Demande de renseignements no 1 du GRAME à Hydro-Québec Distribution
Demande d'autorisation pour réaliser le projet lecture à distance - Phase 1
R-3770-2011

FIGURE 4 :
PRINCIPALES FONCTIONNALITÉS UTILISÉES EN SUS DE LA RELÈVE À DISTANCE

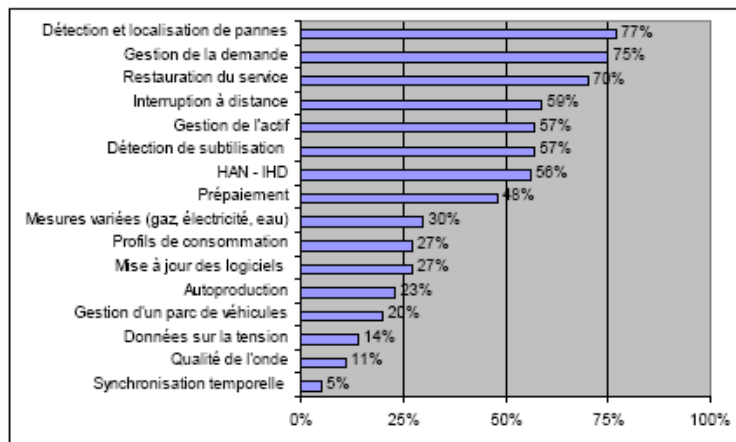
18. Le Distributeur précise dans sa preuve (HQD-1, doc 1, page 17) que la technologie retenue permettra l'implantation de nouvelles fonctionnalités. À la Figure 4 (HQD-1, doc 1, page 18), une liste énumère les principales fonctionnalités utilisées en sus de la relève à distance. Parmi ces fonctionnalités figure la *Gestion d'un parc de véhicules*. S'agit-il de véhicules électriques ?
19. Le choix technologique utilisé par le Distributeur permettra-t-il des fonctions comme l'électrification du parc automobile, à terme, ou d'ici cinq ans ?
20. Lors de l'installation de bornes de recharge pour l'électrification des transports, la planification de la gestion de cette demande de charge pourra-t-elle être prise en charge par le réseau Landis+Gyr ?
